Sicherheitsaudit

Ortsdurchfahrt Eppertshausen

Auditbericht

Ortsdurchfahrt (L3095) Eppertshausen

Abbildung 2: Unfälle 2020 – 2022 (P) im Untersuchungsabschnitt

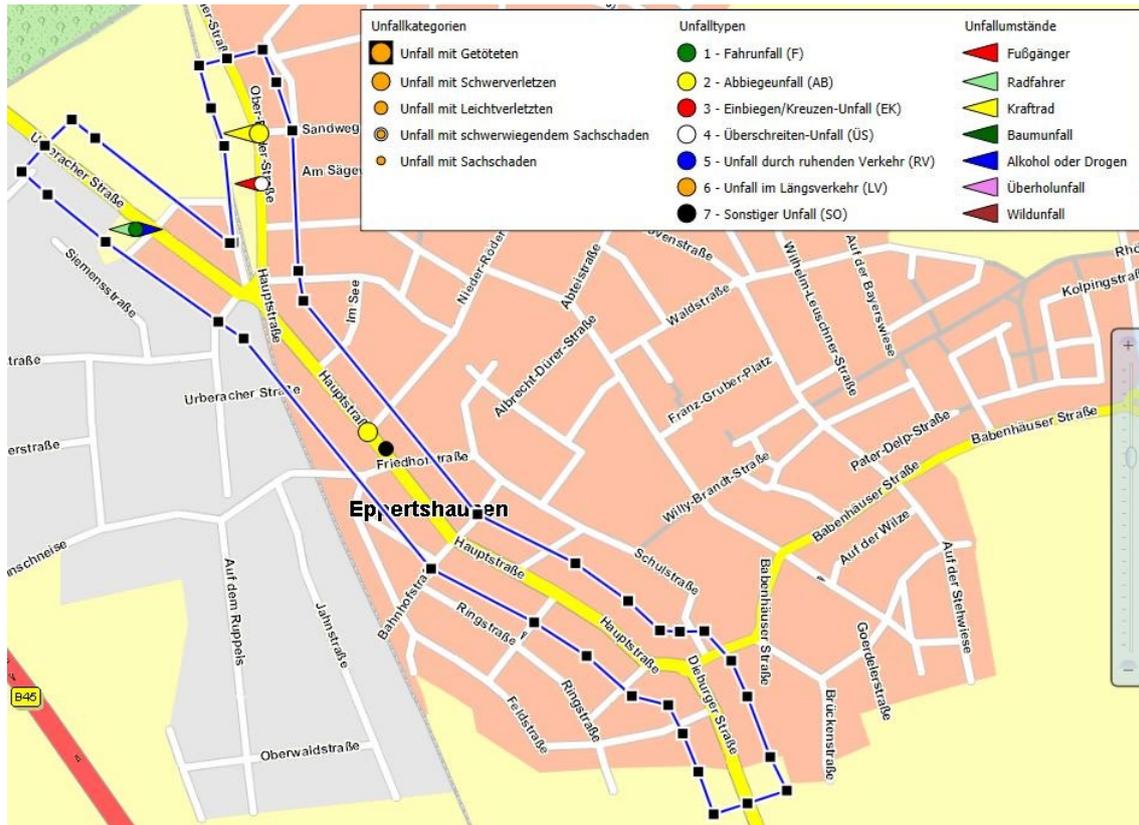
Zusätzlich wurden als Vorbereitung des Sicherheitsaudits die aktuellen Unfalldaten untersucht. Hierzu erfolgte eine Analyse der polizeilich erfassten Unfälle der Elektronischen Unfallsteckkarte (EUSKa) für die Jahre 2020 – 2022 (vgl. Abbildung 2). Im Untersuchungsabschnitt wurden insgesamt fünf Unfälle mit Personenschaden aufgenommen. Zwei dieser Unfälle waren Abbiegeunfälle mit Schwerverletzten (gelber Punkt). Zudem wurden zwei weitere Unfälle mit Rad- bzw. Fußverkehrsbeteiligung erfasst.

Abbildung 3: Großzügige Fahrbahnbreite im Bestand (Querschnitt Urberacher Str.)

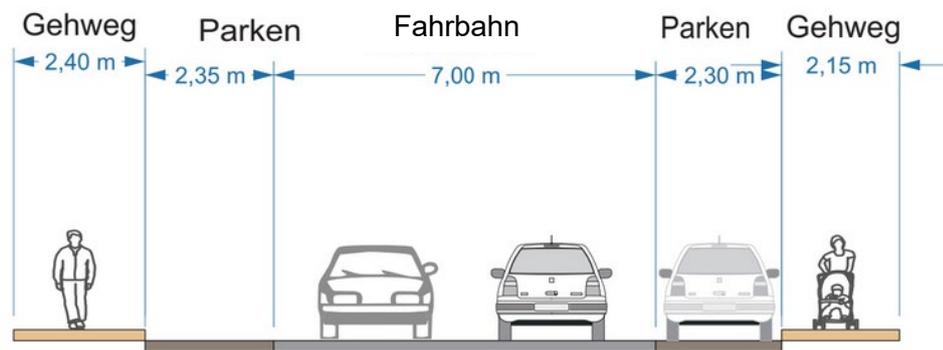
Der Gehweg entlang der Urberacher Straße weist mit 2,15 m - 2,40 m eine zu geringe Breite auf. Sicherheitsräume zum ruhenden Verkehr und Hauswänden sind nicht gegeben. Fußverkehr, radfahrende Kinder sowie mobilitätseingeschränkte Personen müssen im Überhol- oder Begegnungsfall ausweichen oder warten.

Da der Straßenquerschnitt mit 11,65 m (Abbildung 3) großzügig dimensioniert ist, sollte dem Fußverkehr eine größere Fläche zugeordnet werden. Es ist eine Abwägung der Belange und Sicherheit zugunsten des Fußverkehrs statt des ruhenden Verkehrs vorzunehmen. Eine Restbreite von 6,50 m Fahrbahn ist ausreichend für den Begegnungsfall von Schwerverkehr (vgl. RAST06: Kap. 4.3, S. 26).

Abbildung 16: Mögliche Einrichtung der Mittelinsel (Auszug aus den Qualitätsstandards und Musterlösungen, Musterblatt QH-1)

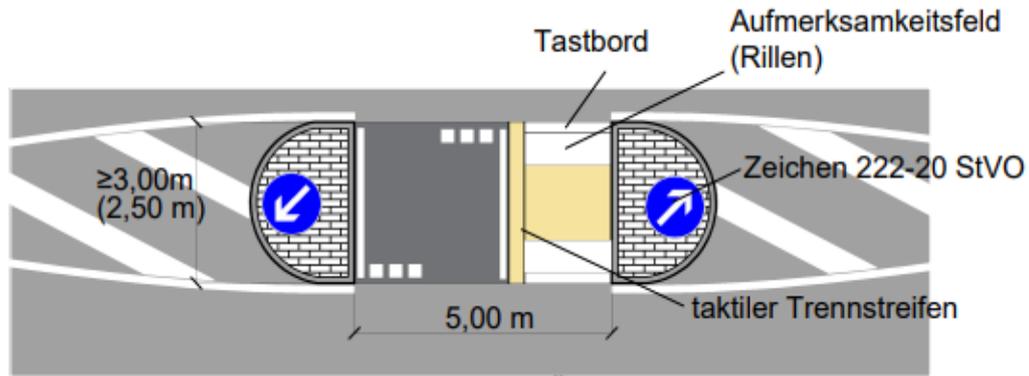
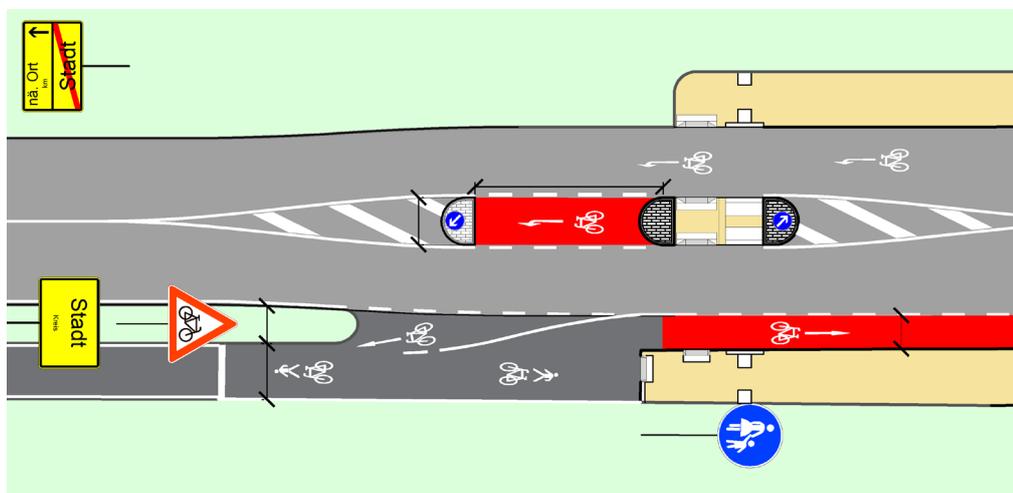
An der Urberacher Straße auf Höhe der Einmündung im Weißenfeld besteht keine gesicherte Überquerungsmöglichkeit für den Fuß- und Radverkehr. Der Fuß- und Radverkehr nach Westen werden auf einem einseitigen Zweirichtungs-Geh- und Radweg auf der südlichen Seite geführt. Der Kfz-Verkehr wird aufgrund der geradlinigen Führung im Ortseingangsbereich zu erhöhten Geschwindigkeiten verleitet, was ein Queren der Urberacher Straße zusätzlich erschwert.

Die Einrichtung einer Mittelinsel mit taktilen Leitelementen nach den Qualitätsstandards und Musterlösungen nach Abbildung 16 oder Abbildung 17 ist zu prüfen.

Abbildung 22: Querschnitt Hauptstr. 21-23 (Blickrichtung Norden)

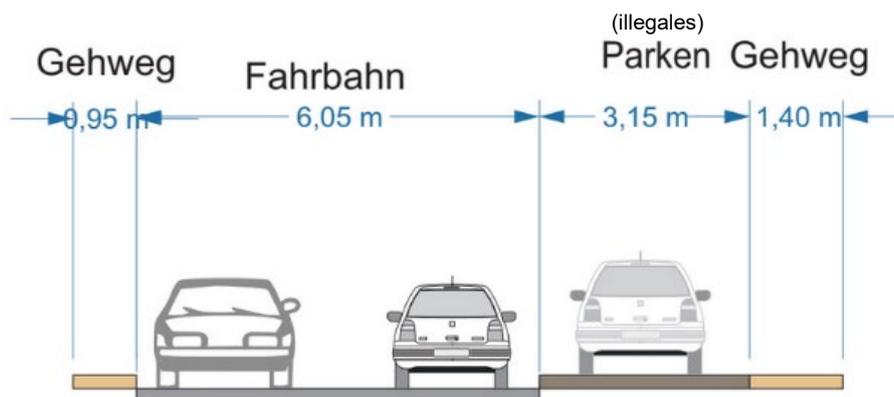
Die daraus resultierende Führung des Fußverkehrs wird unübersichtlich, Sichtbeziehungen verhindert und die Breite der Gehwege reduziert. Die Sichtbeziehungen werden zusätzlich durch Abfallcontainer eingeschränkt.

Das Freihalten von Gehwegen ist im § 2 Abs 1 der StVO beschrieben und einzuhalten. Als Alternative kann die Fläche mit Radabstellanlagen vor den Geschäften ausgestattet werden. Multifunktionsstreifen für Laden und Parken mit einem Sicherheitstrennstreifen von 0,75 m zur Fahrbahn (Abbildung 24) sind bei Bedarf einzurichten. Einen Ersatz für den angeordneten Stellplatz bietet der öffentliche Parkplatz hinter Hausnummer 21-25.

Abbildung 25: Auszug Qualitätsstandards und Musterlösungen (HMWEVW, Musterblatt VE-3)

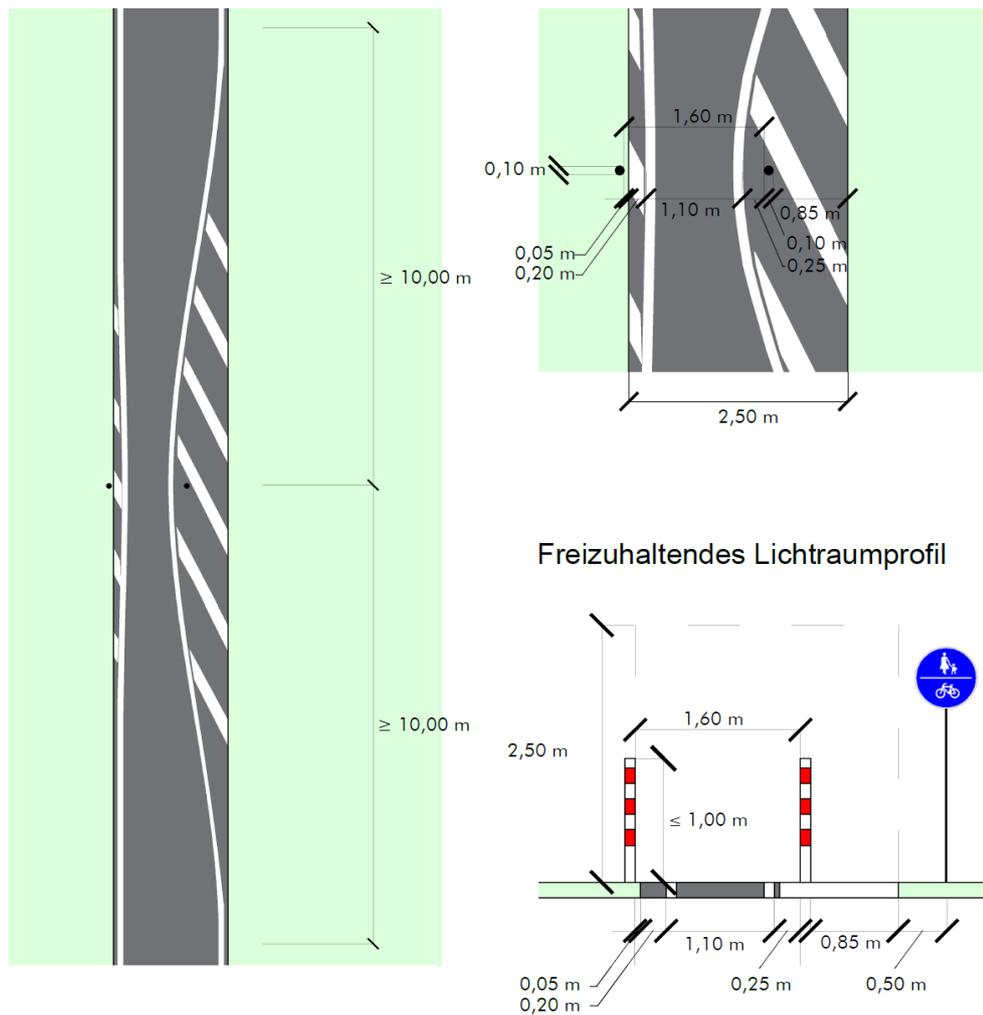
- [F6] Auf dem gemeinsamen Geh- und Radweg straßenbegleitend zur Urberacher Straße ist ein Poller installiert. Der Poller stellt ein Hindernis dar und ist besonders im Dunkeln nur schwer zu erkennen. Dies könnte zu einem Zusammenstoß bzw. Anprall führen.

Es ist zu prüfen, ob der Poller entfernt werden kann. Alternativ ist nach den Qualitätsstandards und Musterlösungen eine rechtzeitige Ankündigung durch Markierung und Verschwenkung herzustellen (Abbildung 25).

Abbildung 26: Möglicher Führungsformwechsel (Auszug aus den Qualitätsstandards und Musterlösungen HMWEW: Musterblatt RV-21), eigene Darstellung

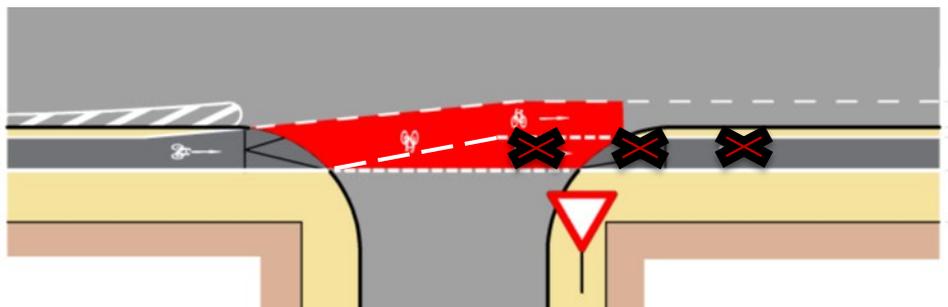
Der fahrbahnbegleitende gemeinsame Geh- und Radweg von Westen weist im Bestand keine Überleitung vom Seitenraum auf die Fahrbahnführung auf. Westlich der Einmündung Siemensstraße wird der Radverkehr im Seitenraum geführt, in Fahrtrichtung Osten ist der Gehweg für den Radverkehr freigegeben und damit nur mit Schrittgeschwindigkeit ohne Behinderung des Fußverkehrs befahrbar. Die empfohlene Führung des Radverkehrs ist damit auf der Fahrbahn, die jedoch durch Bordsteine und durchgezogene Breitstrichmarkierung abgegrenzt ist. Diese Führung ist nicht intuitiv begreifbar und führt zu Unsicherheit bzw. einer Weiternutzung des Gehwegs. Dies wiederum erzeugt Konflikte zwischen dem Fuß- und Radverkehr.

Eine Verschwenkung des gemeinsamen Geh- und Radweges wird am Einmündungsbereich Im Weißenfeld empfohlen, um den Radverkehr auf die Fahrbahn zu leiten (Abbildung 26).

Abbildung 31: Querschnitt Hauptstr. 21-23 (Blickrichtung Norden)

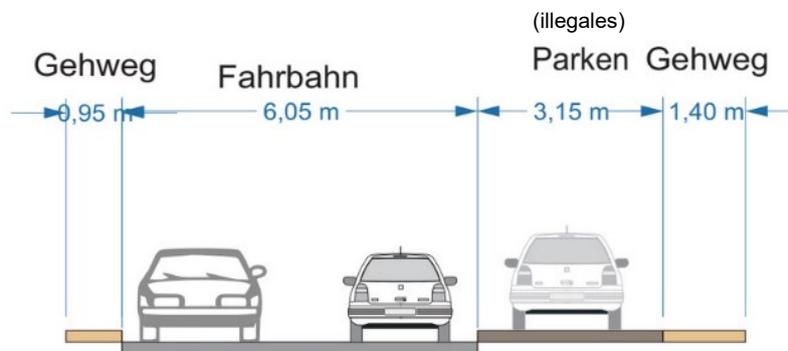
Auf Höhe der Hauptstraße 21-23 wird dem Kfz-Verkehr durch einen abgesenkten Bordstein und einer Umlaufsperrung auf dem Gehweg ermöglicht, im Seitenraum zu parken. Die Parkstände weisen keine ausreichenden Maße nach EAR auf und sind deshalb nicht durch Markierungen oder VZ 315 angeordnet (Abbildung 32). Ein- und Ausparkvorgänge führen zu Konflikten mit dem fließenden Verkehr und verringern die nutzbare Gehwegbreite (Abbildung 31).

Der nicht regelkonforme ruhende Verkehr im Seitenraum ist zu unterbinden, um die Gehwegbreite (0,95 m und 1,40 m) zu vergrößern.

Abbildung 37: Parkstände verhindern Zufahrt zur Liegenschaft

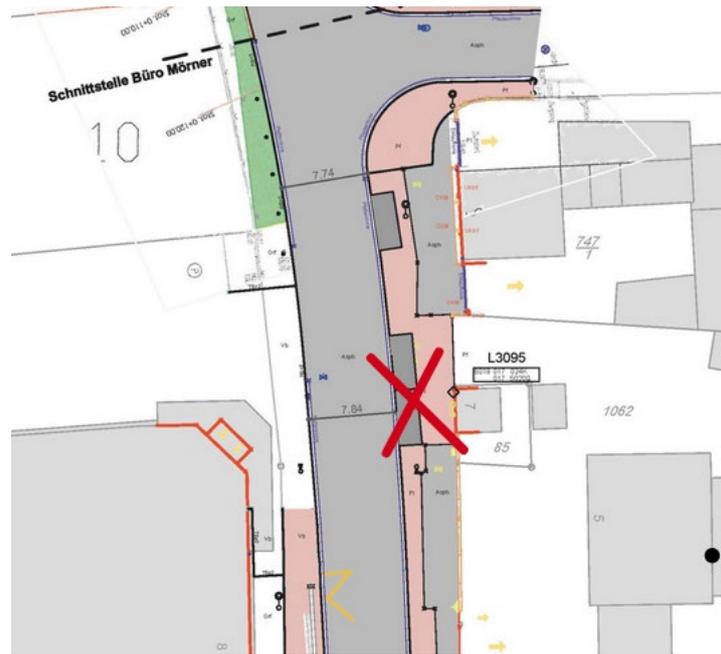
- [P1] In der Ober-Röder Straße südlich der Einmündung Sandweg sind Parkstände vorgesehen. Parken im Seitenraum ist an dieser Stelle nicht möglich (Abbildung 37), da die dahinterliegenden privaten Stellplätze nicht angefahren werden können.

Abbildung 38: Parkstände entsprechen nicht den Anforderungen an größer werdende Autobreiten

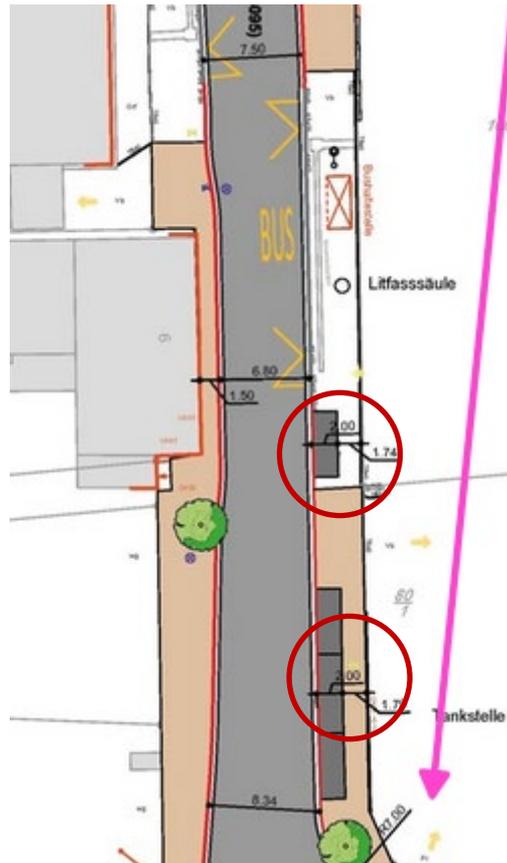
Die geplanten Parkstände im Untersuchungsabschnitt sind mit 2,00 m Breite ausgebildet (Abbildung 38). Dies genügt nicht sicher den neueren und damit größeren Autobreiten. Durch Überstände wird entweder der Gehweg noch schmaler oder bei teilweise Parken auf der Fahrbahn kann der Bus nicht parallel an die Haltestelle fahren. Hierdurch wäre ein sicheres, barrierefreies Ein- und Aussteigen nicht möglich.

Die Parkstände sind nach Möglichkeit auf eine Breite von 2,20 m zu erweitern.
